**Avis délibéré
de la Mission régionale d'autorité environnementale
Corse**

**sur le projet d'extension de la centrale photovoltaïque de
Follelli sur la commune de Penta di Casinca**

**N° MRAe
2025CORSE / PC 03**

Avis du 23 juin 2025 sur le projet d'extension de la centrale photovoltaïque de Follelli sur la commune de Penta di Casinca

Figure 3 : Présentation du projet d'extension+Folell'Hy+ SPP2– Source : étude d'impact

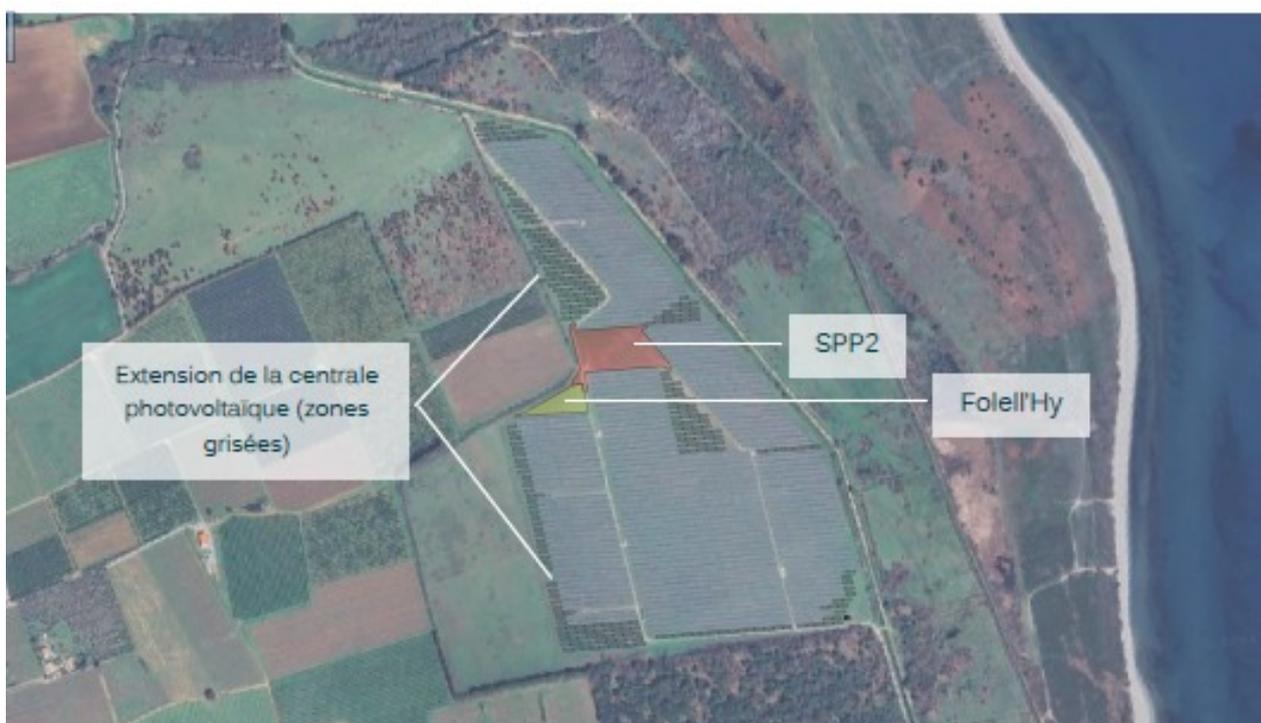
Outre l'extension de la centrale solaire, objet de la présente étude d'impact, la société Corsica Sole développe, au sein du site, deux autres projets, comme elle l'indique p.85 de l'étude d'impact :

- un projet de production d'hydrogène vert (« Folell'Hy »), pour lequel elle a obtenu un permis de construire et dont la construction est prévue pour 2025 ;
- un projet de petite centrale photovoltaïque (« SPP2 ») de puissance 1 MWc⁴, dédiée à l'alimentation de l'unité Folell'Hy. Cette petite unité au sol est située en partie centrale du parc existant. Elle avait fait l'objet d'une décision de non opposition à déclaration préalable d'urbanisme. Sa construction est prévue courant 2025.

La MRAe recommande d'intégrer au calcul de surfaces, la superficie globalement occupée par les infrastructures qui seront à terme présentes sur le site, à savoir le projet d'extension et les travaux en cours Folell'Hy et SPP2.

Figure 4: synthèse des enjeux écologiques - Source : étude d'impact.

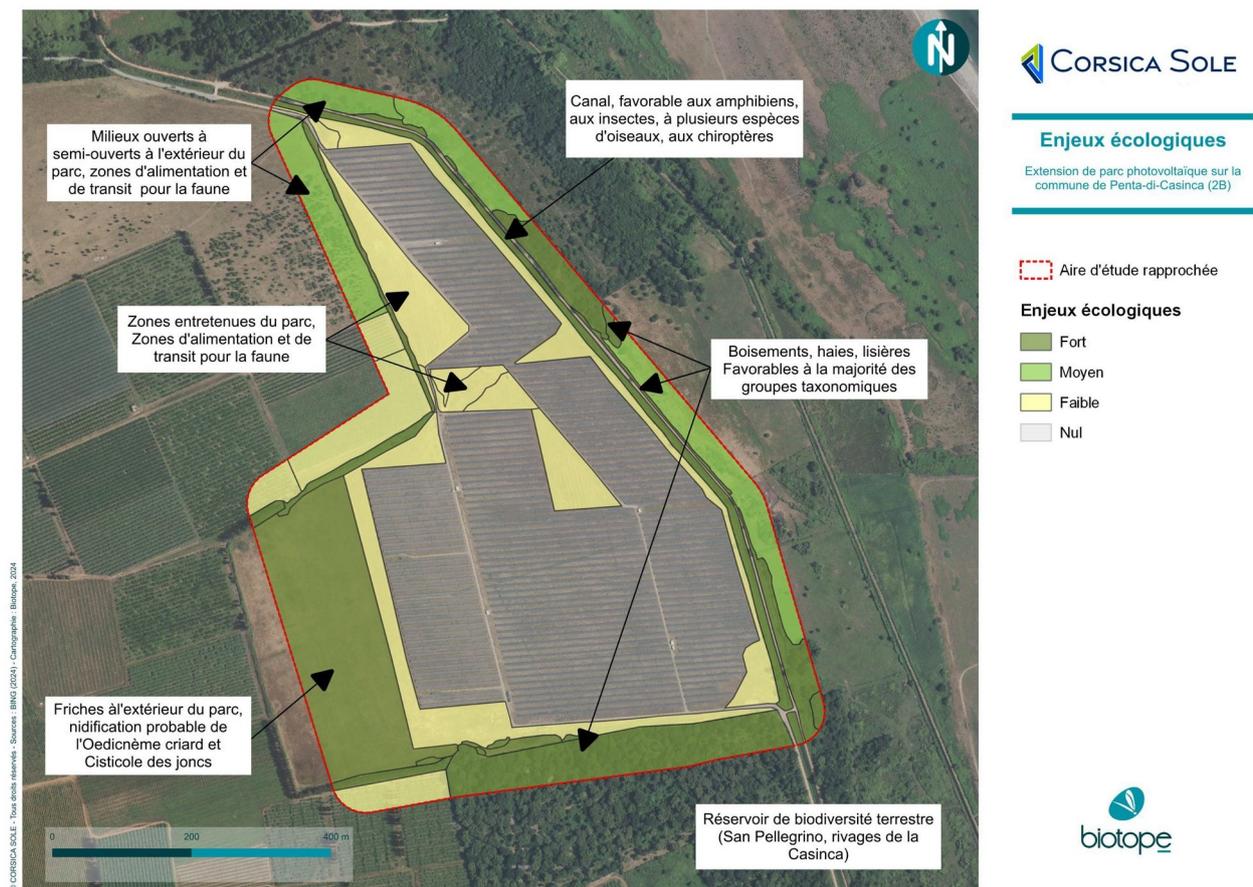
L'implantation des modules photovoltaïques additionnels se situe sur des pelouses subnitrophiles, dont le niveau d'enjeu est qualifié de faible dans l'étude. Pour autant, le site est situé au sein d'un réservoir de biodiversité référencé au PADDUC, du fait de la présence des habitats humides de San Pellegrino et des rivages de la Casinca, ce qui justifie la qualification de cet enjeu écologique comme « fort ».
